con la presente si inviano Osservazioni per l'impianto eolico cod. procedura (id\_vip/id\_mattm):10844 per la produzione di energia elettrica da fonte eolica costituita da n.6 aerogeneratori della potenza complessiva di 37,2 MW, un sistema di accumulo da 25MW e relative opere connesse in loc."Riempillo" nel Comune di Pitigliano (Gr).

ID: Codice procedura (ID\_VIP/ID\_MATTM):10844

Impianto per la produzione di energia elettrica da fonte eolica, costituito da 6 aerogeneratori della potenza complessiva di 37,2 MW, un sistema di accumulo da 25 MW e relative opere connesse in località "Rempillo" nel comune di Pitigliano (GR).

# TESTO DELLE OSSERVAZIONI

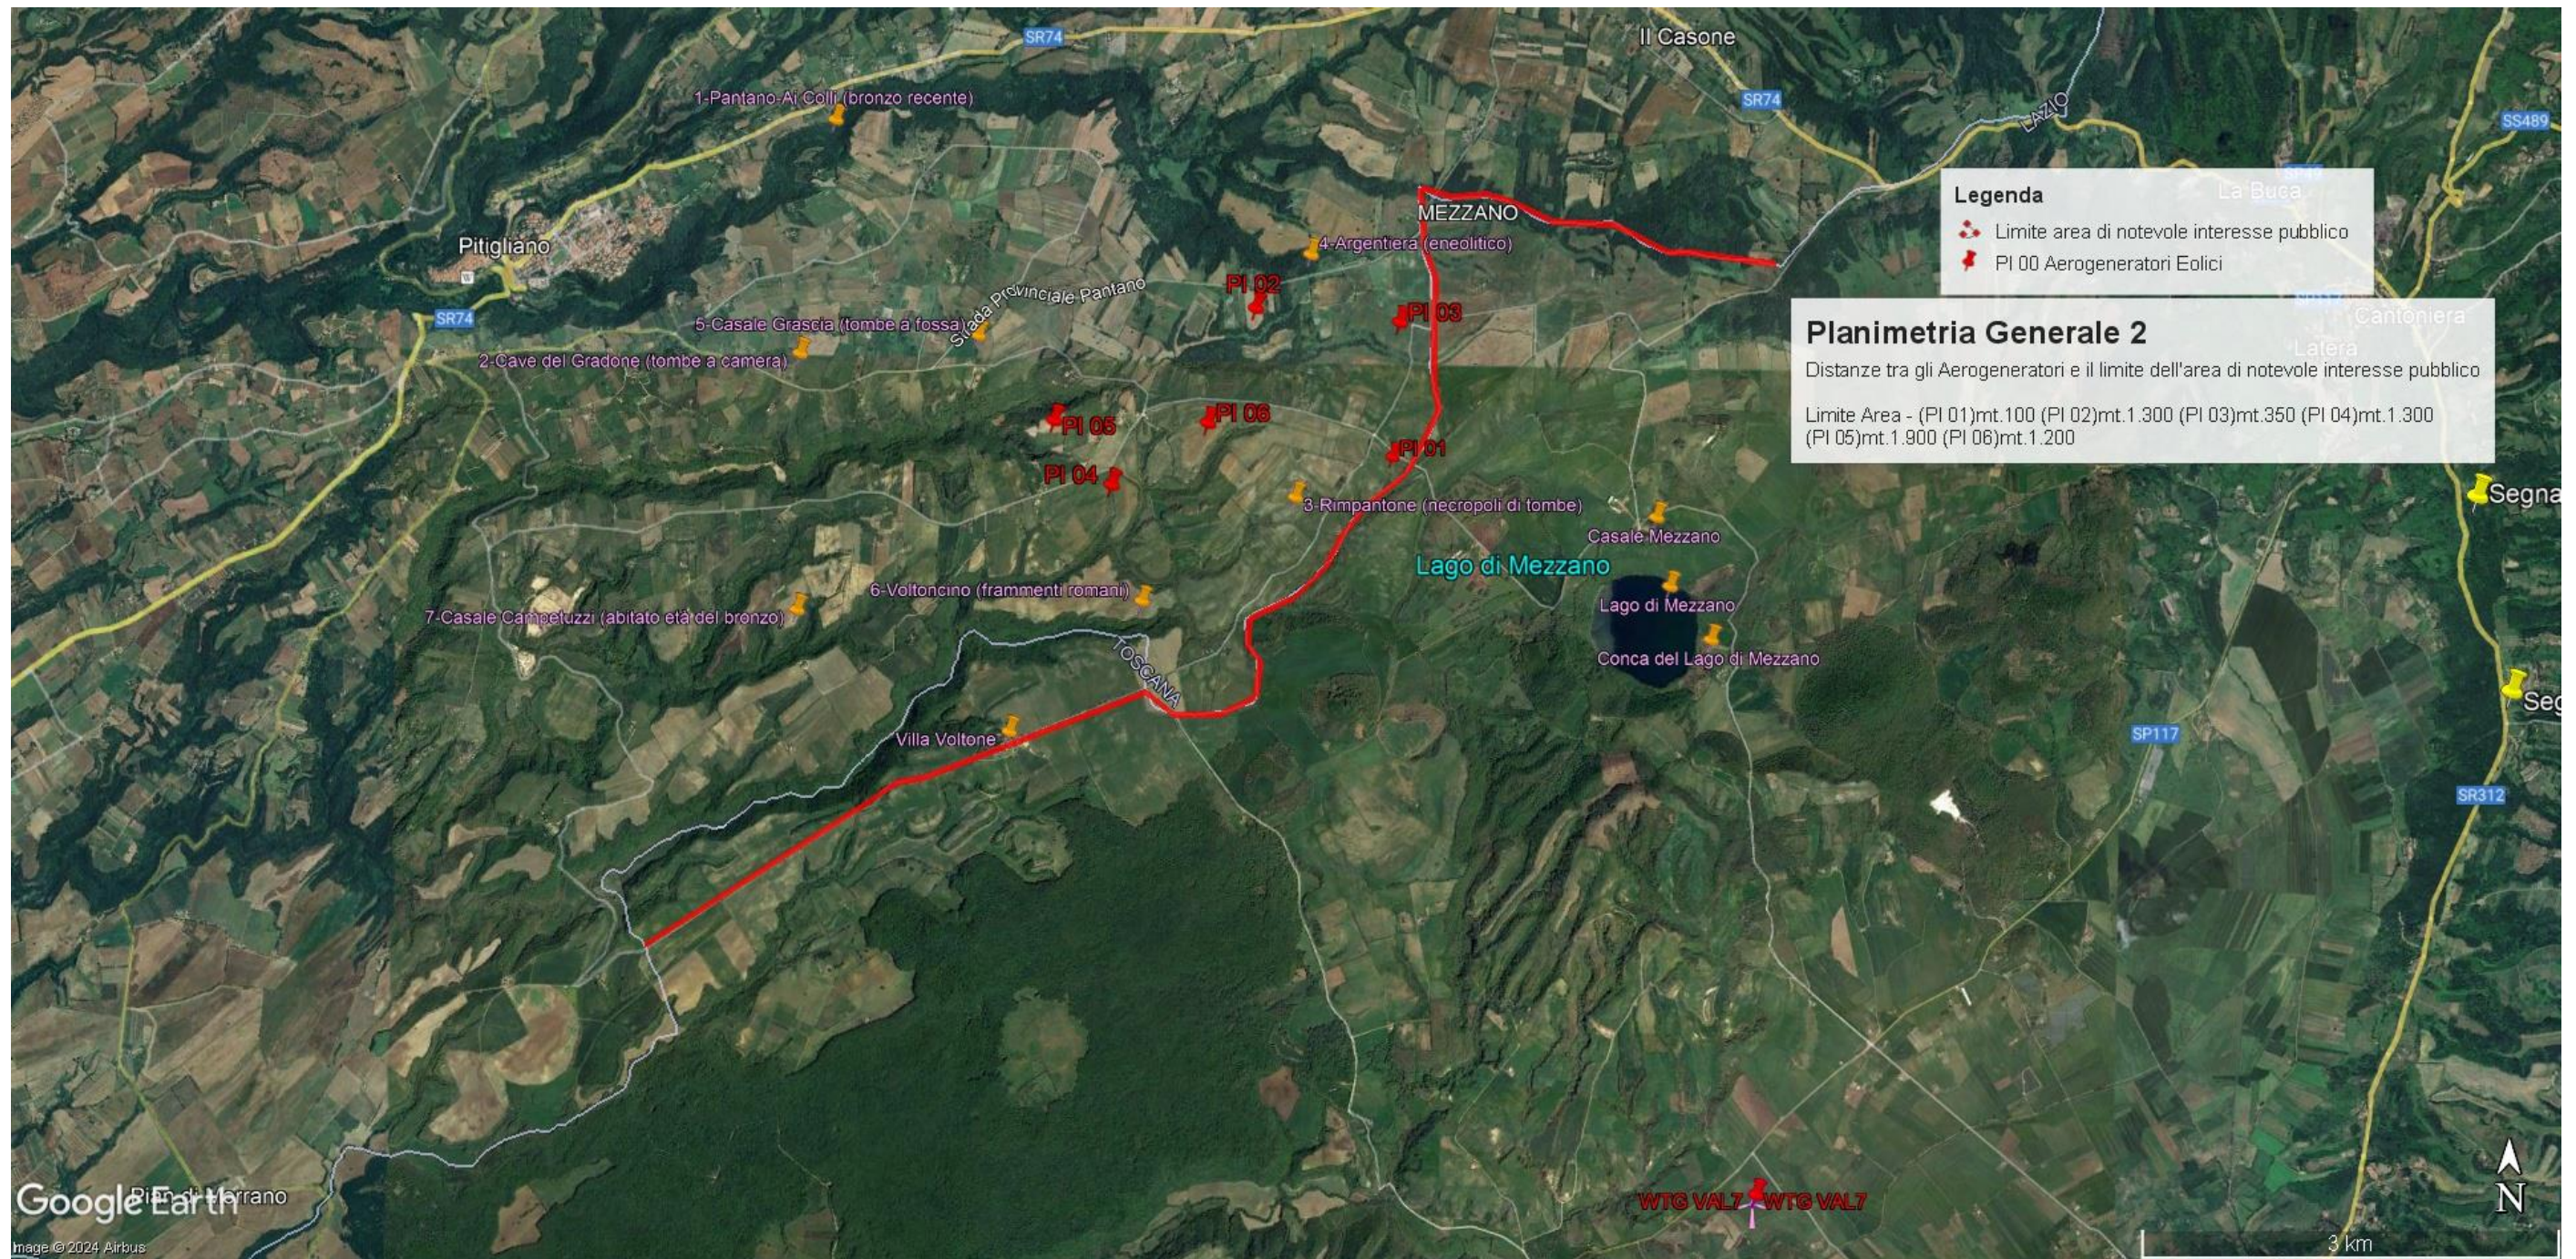
Tornando alla questione di legittimità, alla luce del combinato disposto dal "vincolo sul patrimonio paesaggistico (artt. 136 e ss. e 142 del decreto legislativo n. 42/2004 e ss.mm.ii.) e sui beni culturali" (artt. 10 e ss. del decreto legislativo n. 42/2004 e ss.mm.ii.) e dal comma 8 lettera c-quarter del D.Lgs 191/2021 e ss.mm.ii si evince che, ad oggi, le aree in cui sono previsti gli insediamenti dei sei aereogeneratori dell'impianto eolico denominato "Rempillo" non sono idonee perché ricadono tutte all'interno della fascia di rispetto dei **beni paesaggistici di notevole interesse pubblico denominati "Conca del Lago di Mezzano e territorio circostante" (D.M. 22.05.1976)** comprendente anche il **vincolo "Selva del Lamone" (D.M. 22.05.1984)** tutelati dall'**art. 136 del Codice del Beni Culturali e del Paesaggio** e in particolare un aerogeneratore (P01) è a 100 metri dal primo vincolo citato e gli altri cinque compresi in una distanza massima tra 1 km e 2 km (vedi immagine n. 1 dell'ALLEGATO). Nella fascia di rispetto dei 3 km anche la porzione di vincolo rappresentato dalla Selva del Lamone che gode di altre importanti tutele in quanto Riserva Naturale regionale (L. 394/91 e L.R. 29/97), Zona di Protezione speciale (ZPS) insieme ai Monti di Castro collegati tra loro da una Zona di Conservazione Speciale (ZSC), il sistema fluviale Fiume Fiora-Olpeta. La Selva del Lamone oltre il vincolo paesaggistico di notevole interesse pubblico che la rende area non idonea all'installazione degli impianti FER anche nelle sue fasce di rispetto dei 3 km, gode di un'altra tutela che ne rivela l'importanza di area di importanza internazionale per l'avifauna IBA (012) che viene collegata all'altra IBA (099) Lago di

**Immagine n. 1.** Linea rossa indicante il confine Regioni Lazio-Toscana che coincide con parte del Perimetro del **vincolo di notevole interesse pubblico** ex art. 136 Codice Beni Culturali “ **Conca del Lago di Mezzano e territorio circostante**” ed i sei aerogeneratori localizzati con segnaposto rossi da P01 a P06 e ricadenti all’interno delle fasce di rispetto di 3 km dal bene vincolato e quindi in **area non idonea** al loro insediamento ( ex art 20 co. 8 lettera c quater del D.Lgs n. 199/2021 e ss.mm.ii).

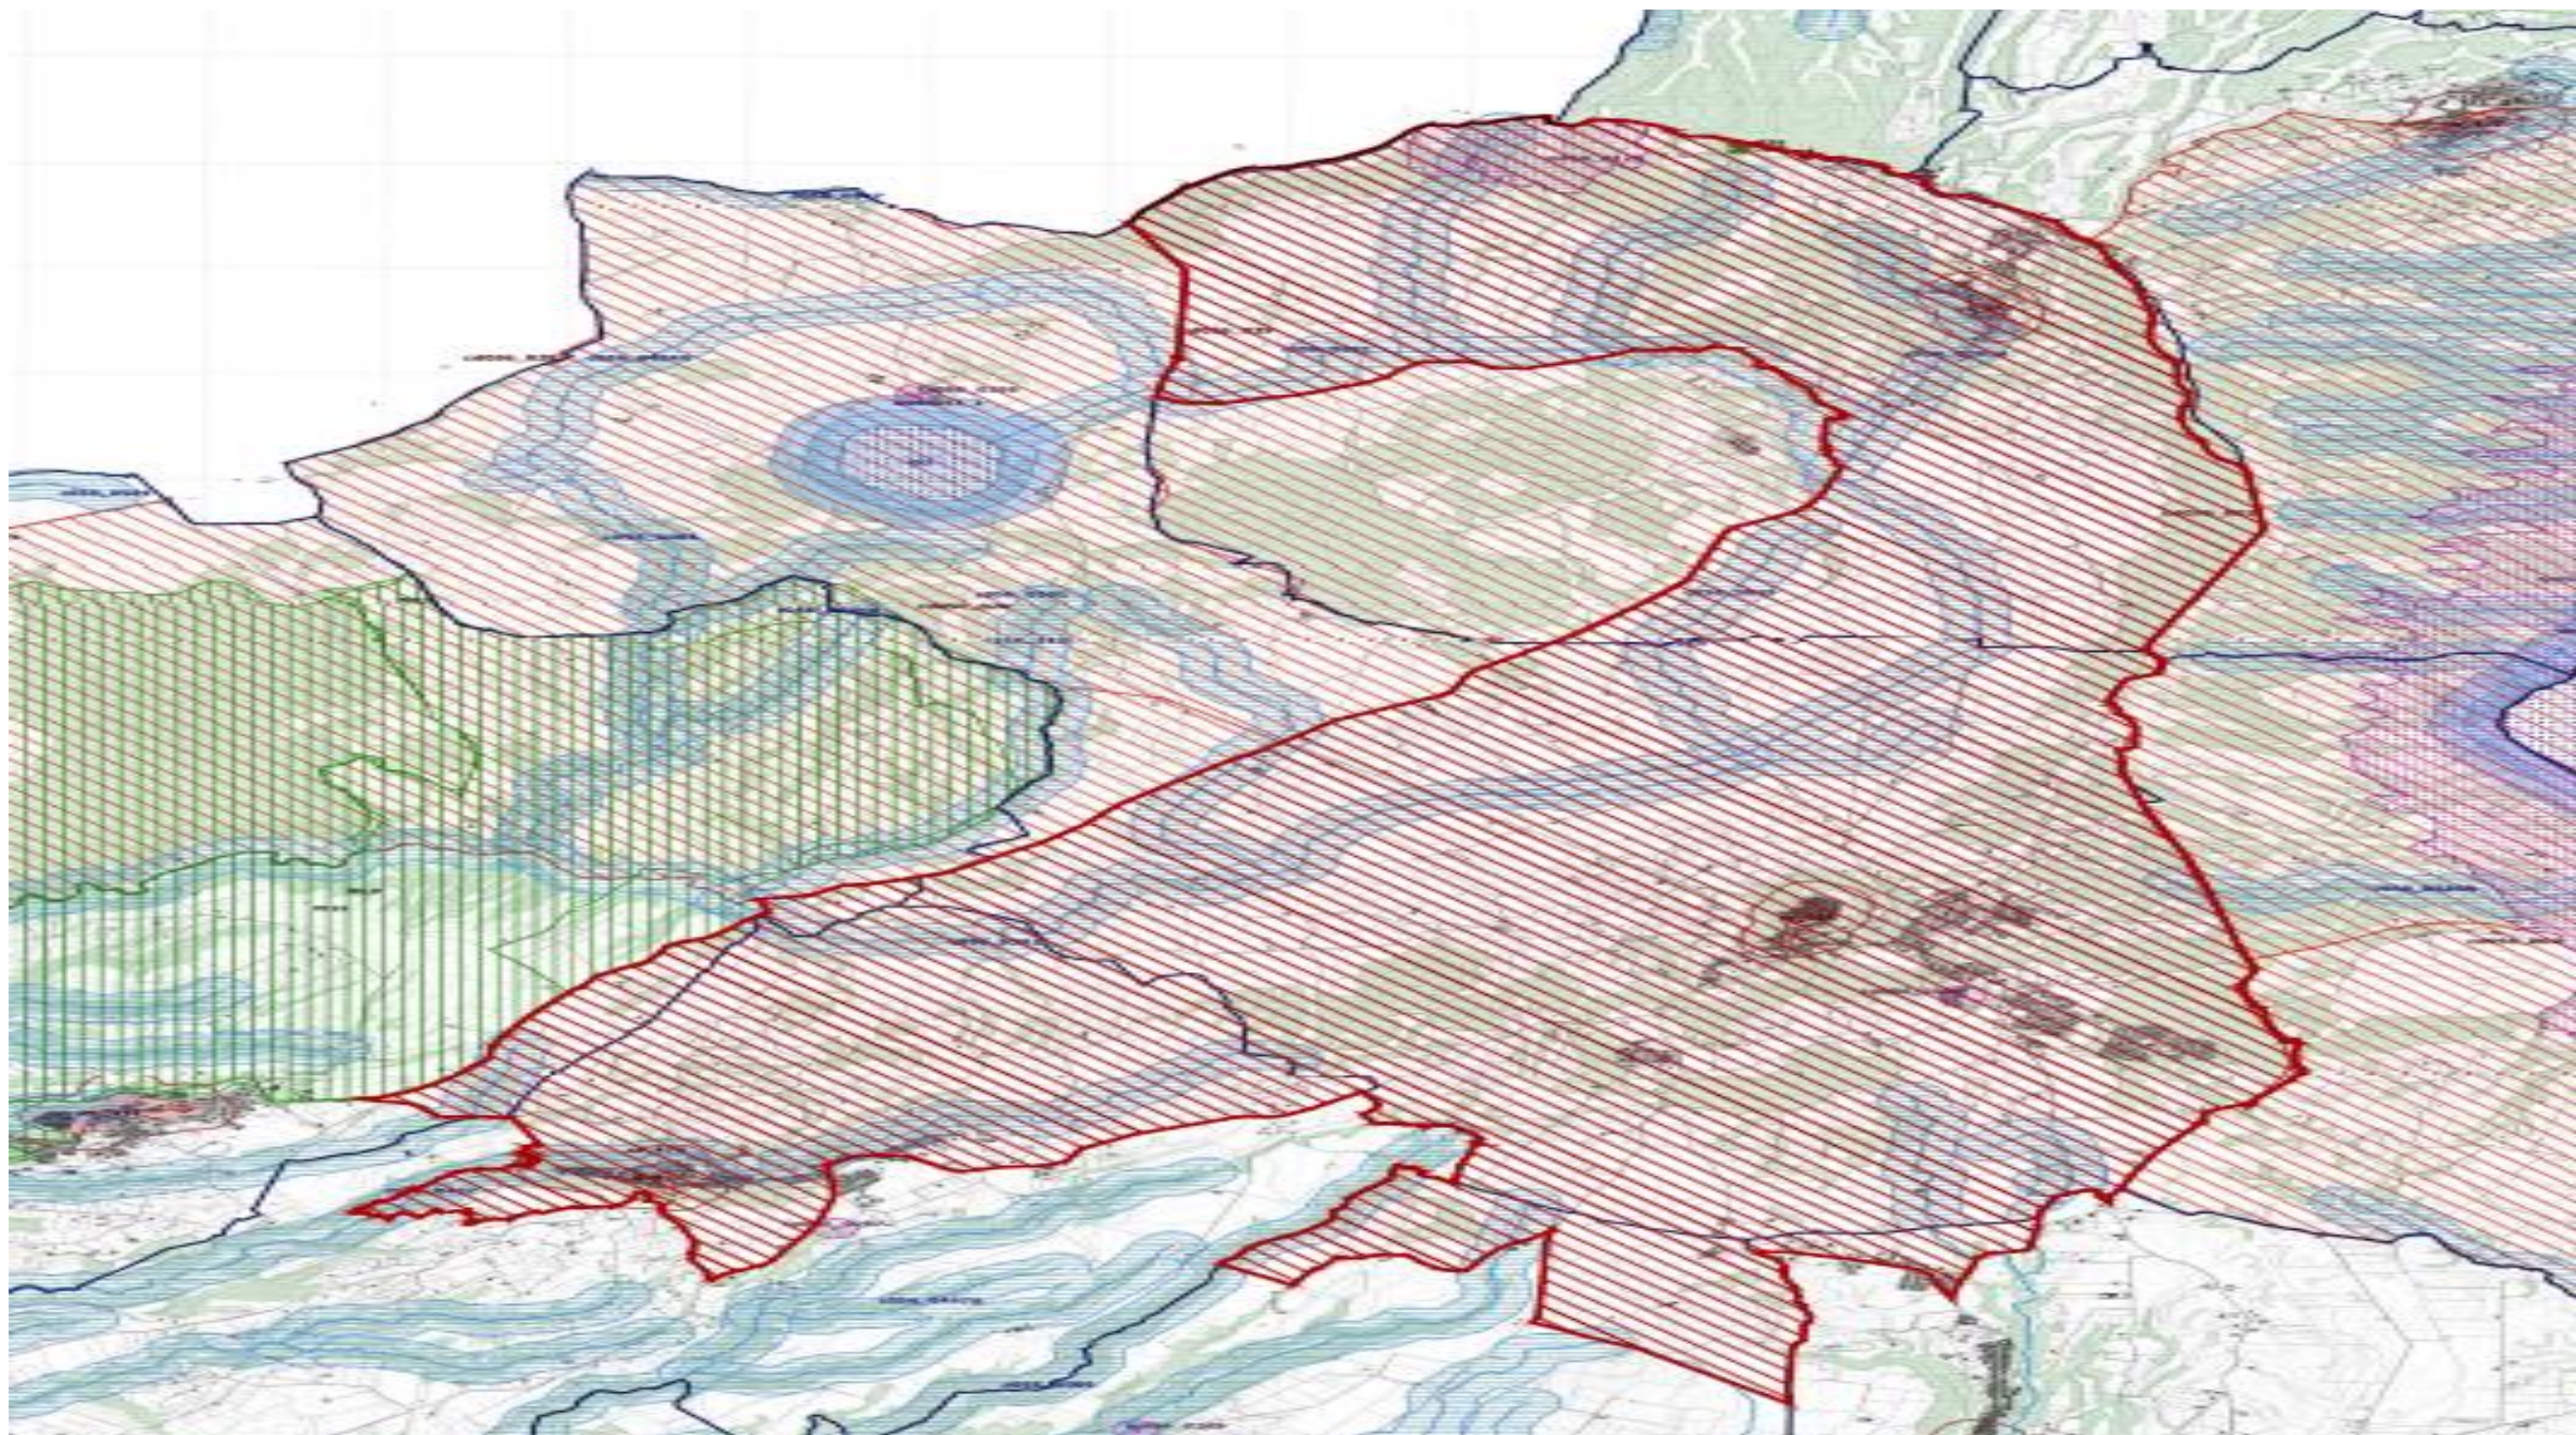
Bolsena attraverso la ZPS Caldera di Latera e la ZSC Lago di Mezzano che insieme sono compresi nel vincolo paesaggistico “ Conca Lago di Mezzano...” e verranno uniti dal nuovo vincolo paesaggistico “*Ambito paesaggistico, geologico e geomorfologico dell’orlo della caldera di Latera e delle sue pendici interessate dai centri eruttivi periferici*” ( si veda a riguardo la proposta pubblicata sul sito del MIC in data 09/08/2023 e l’immagine n. 2 dell’ ALLEGATO) all’area di notevole interesse pubblico “ Conca del lago di Bolsena” (D.M. 24.10.1960). Praticamente una vasta zona che per interesse paesaggistico e naturalistico oltre che storico, archeologico e identitario rappresenta un unicum nel panorama nazionale.

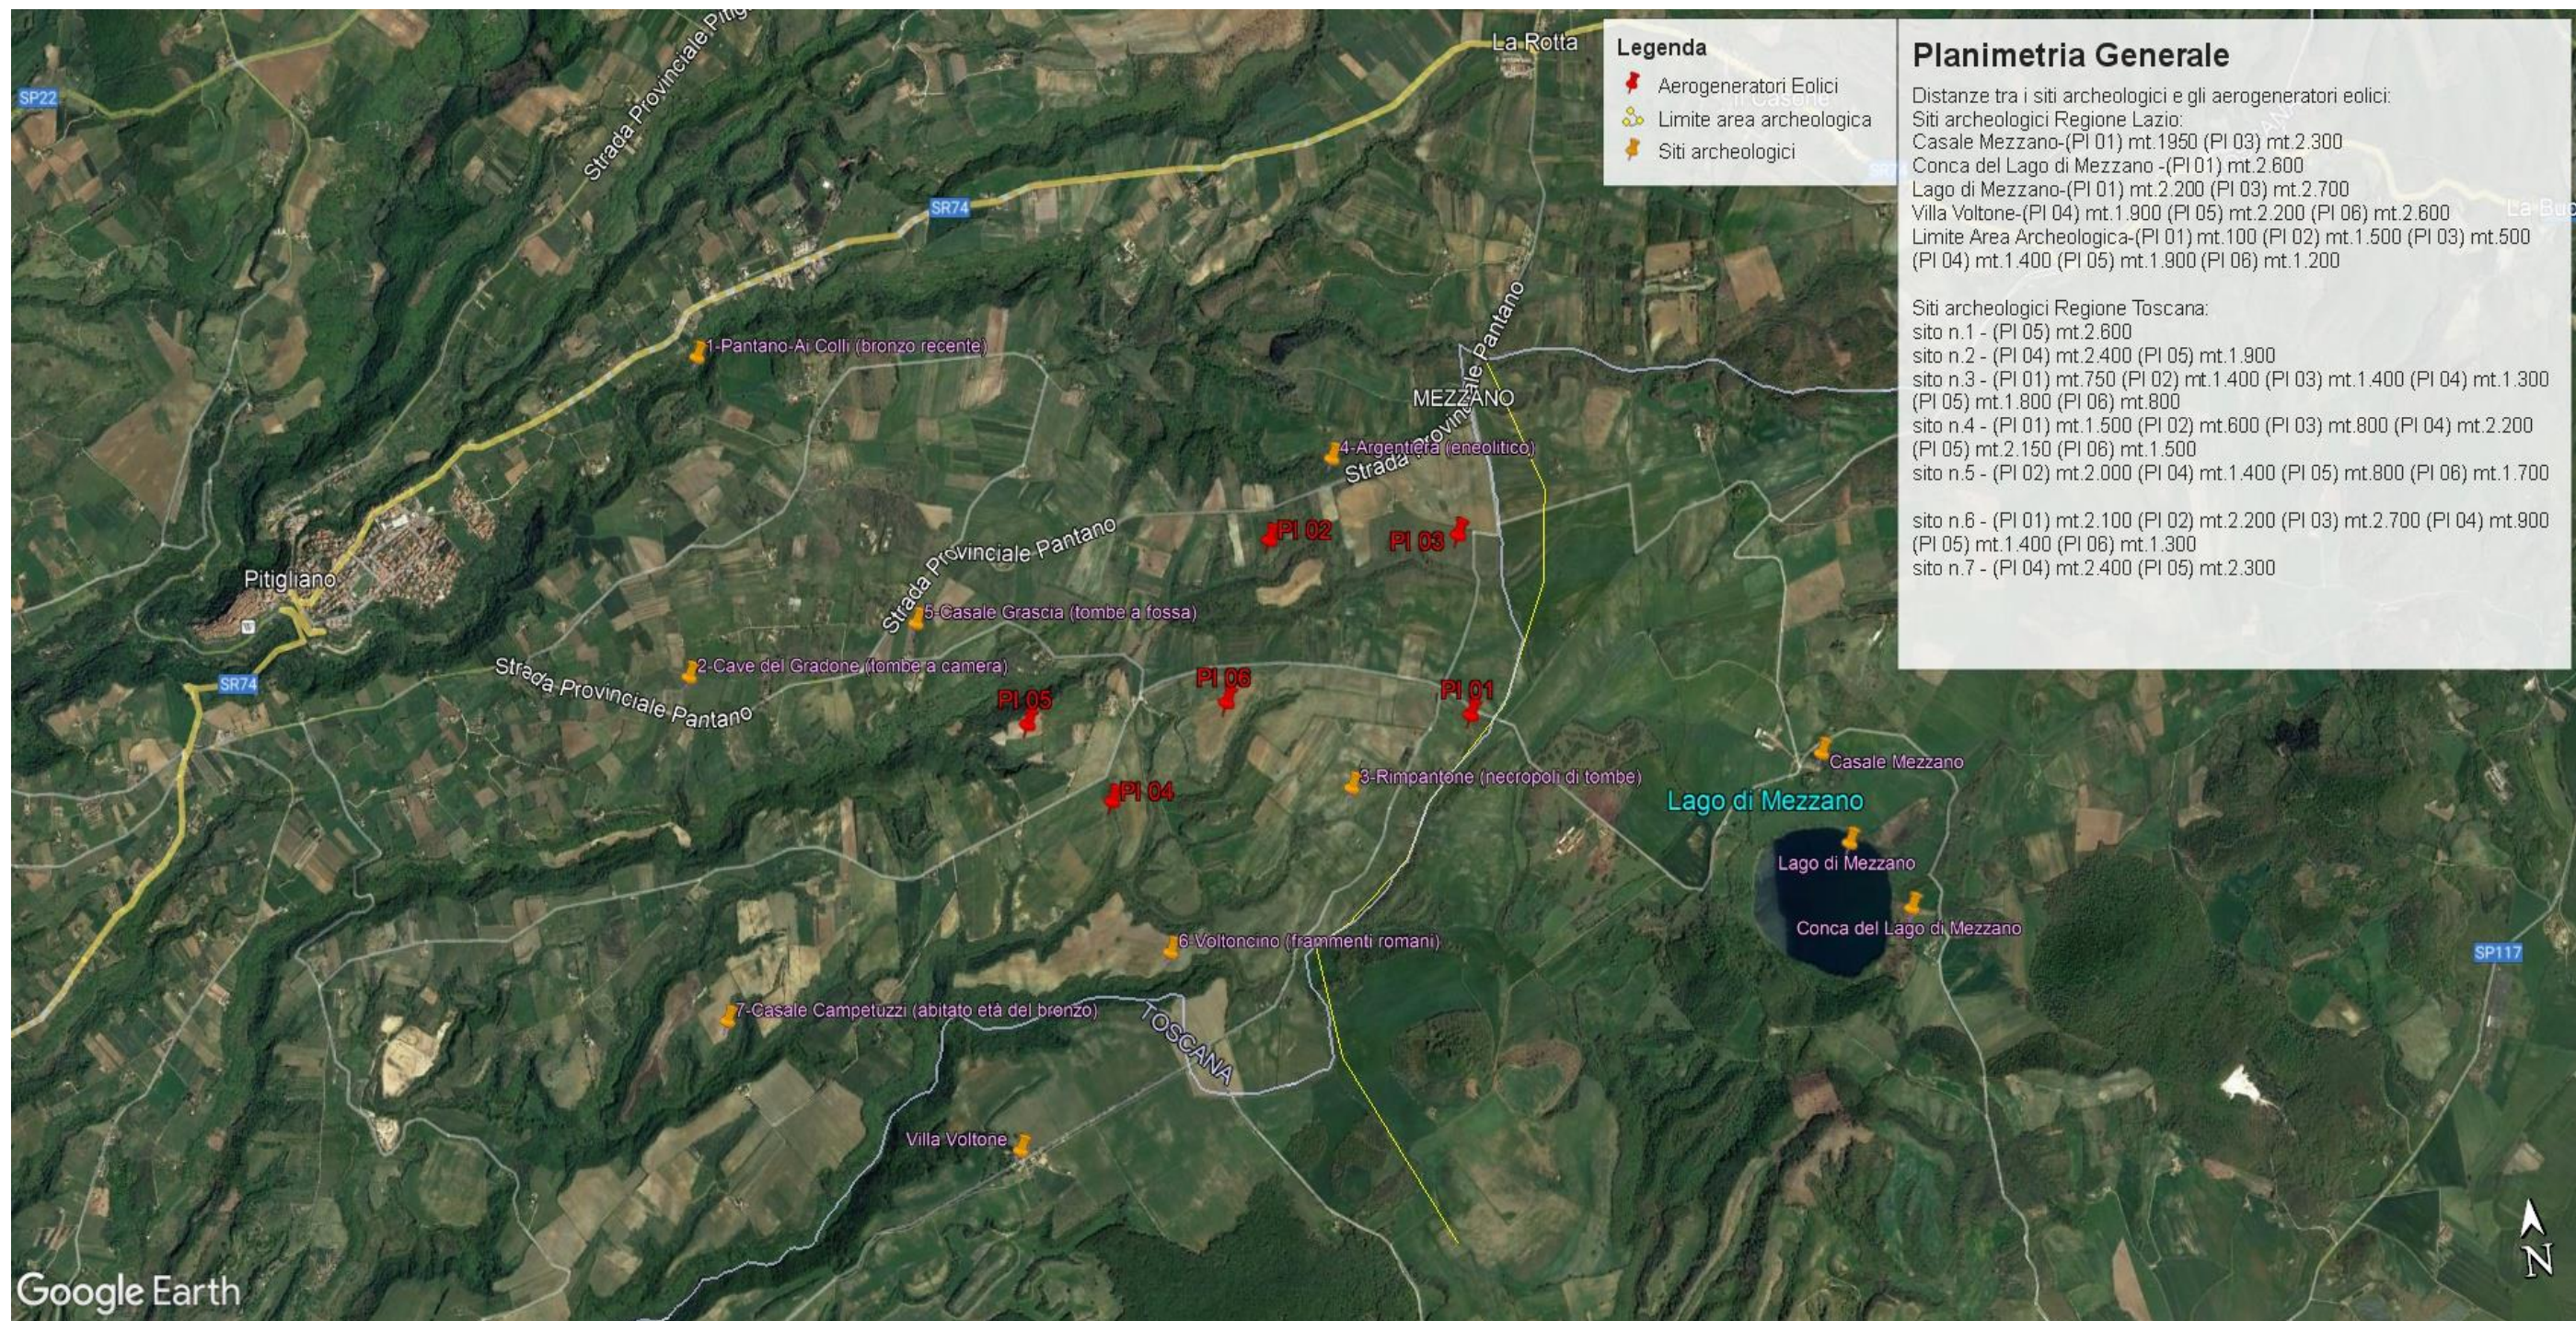
- h) Le zone di interesse archeologico evidenziate nell'immagine n. 3 a cui si aggiungono anche l'importante abitato protostorico di Sorgenti della Nova e Ruderii del Castello altomedioevale che si trovano a circa 4 km dalle aree in cui è stato progettato l'impianto eolico industriale. Poco più lontano i resti del castello medioevale “Morroneccio”. Nell'area vasta le preziose necropoli eneolitiche (Poggi Alti) ed etrusche di Pitigliano, Sovana e Sorano.

**Immagine n. 3.** Impatti dei sei aerogeneratori ( in rosso) ricadenti nelle fasce di rispetto dei 3 km dai Beni Culturali ( in giallo) e quindi in **area non idonea** al loro insediamento ( ex art 20 co. 8 lettera c quater del D.Lgs n. 199/2021 e ss.mm.ii). **Inoltre si segnala che le pale P04 e P05 ricadono all'interno di un'area archeologica e quindi in altra area non idonea.**
